OPINIA

dotycząca planowanych otworów wiertniczych
oraz ujęcia wód podziemnych w Puszczy Miejskiej,
na terenie działki nr 121/7

dr hab. inż. Arkadiusz Krawiec
up. geol. nr 05 1271

Toruń, 10.06.2022 r.

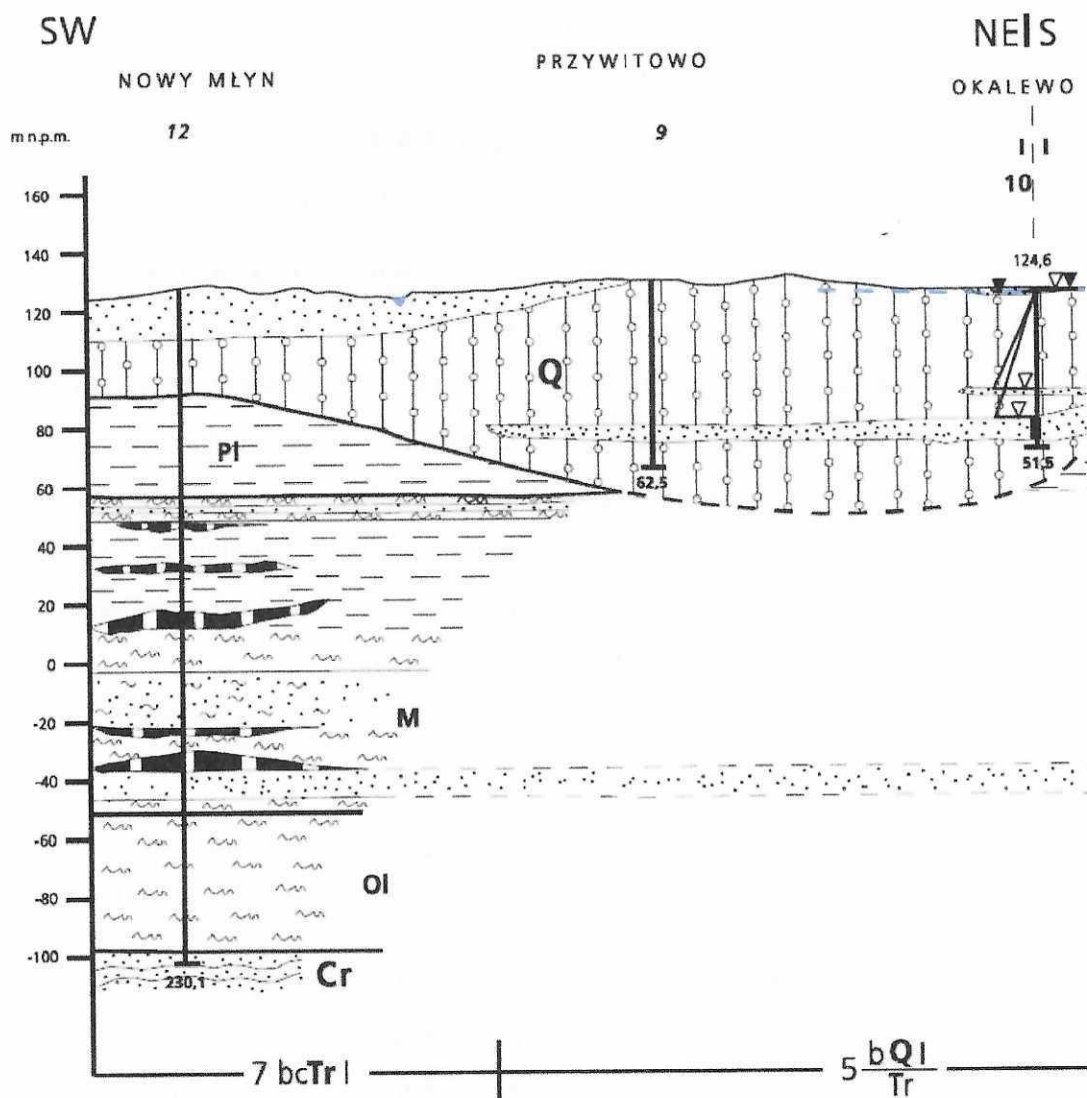
3. Warstwy wodonośne kredy (i głębszych poziomów wodonośnych jak miocen czy oligocen) na analizowanym obszarze są bardzo słabo rozpoznane. Wody podziemne z poziomu kredy udokumentowane zostały w rejonie Rypina. Ale poziom ten prowadzi wody o podwyższonej mineralizacji ! Jak podaje Frączek (2002): *„poziom wodonośny w marglach i wapieniach kredowych został nawiercony w trzech otworach w Rypinie (st. nr 25, 122, 129 – MhP ark. 324). Strop margli kredowych występuje na wysokości od 89,5 (st. nr 129) do 94,6 m p.p.m. (st. nr 25), a miąższość przewierconych utworów wodonośnych wynosiła od 21 (st. nr 129) do 56 m (st. nr 122). W tej ostatniej studni wykonano pompowanie próbne i zbadano zawartość chlorków. Uzyskano wydajność maksymalną 60 m³/h przy depresji 10,70 m, a w wodzie stwierdzono 840 mg/dm³ chlorków. Otwór zlikwidowano. W pozostałych dwóch otworach badań hydrogeologicznych nie przeprowadzono.”*

Nadmienić należy, iż na południe od rozpatrywanego obszaru w osadach kredy są także zasolone wody, Autorzy arkusza MhP 365 (Mikołajków, Józwiak 2002) stwierdzają iż: *„kredowy poziom wodonośny ujęty jest w jednej ze studni stacji hydrogeologicznej PIG, będącej również punktem monitoringu jakości wód podziemnych w Kłobukowie (stacja nr I/462). W tej studni wody w utworach kredy są silnie zasolone (suma składników rozpuszczonych ponad 2,7 g/dm³, chlorki ponad 1200 mg/dm³, sól ponad 700 mg/dm³). Można przypuszczać, że również na obszarze arkusza Sierpc silne zasolenie może dyskwalifikować wody utworów kredowych jako wody spełniające wymagania określone dla poziomów użytkowych...”*

Dlaczego także ten fakt pominięto w opracowaniu „Wkład do raportu...”? Jest to niezmiernie istotne dla potencjalnego ujęcia głębszymi otworami poziomu kredy. W przypadku podwyższonej mineralizacji wód w tym poziomie, a także ewentualnej ascenzji wód słonych z głębszych poziomów wodonośnych, prawdopodobnie nie będzie możliwości pozyskania wód odpowiedniej jakości z głębokich otworów oznaczonych numerami 7 i 8. Należy zaznaczyć, iż także w przypadku zwiększonego poboru wód podziemnych w warstwach starszego kenozoiku (np. paleocenu) może dojść do ascenzji wód słonych czy słonych z warstw kredy. Analizując przekroje geologiczne wykonane do Szczegółowej mapy geologicznej Polski - SmgP (arkusz Skrwilno, ark. Rypin, ark. Skępe oraz ark. Sierpc) należy stwierdzić, iż na rozpatrywanym obszarze w osadach miocenu i oligocenu dominują ropy, mułki, mułki piaszczyste i ropy z przewarstwieniami piasków oraz węgla brunatnego. Natomiast w warstwach paleocenu dominują piaskowce margliste oraz margle ilaste.

Taka sytuacja hydrogeologiczna nie daje gwarancji pozyskania większej ilości wody, jak zakładają autorzy „Wkładu do raportu...”, a bezpośredni kontakt warstw paleocenu z warstwami kredy wskazuje na możliwość ascenzji wód o podwyższonej mineralizacji z głębszych warstw wodonośnych o czym jednoznacznie mówią autorzy MhP.
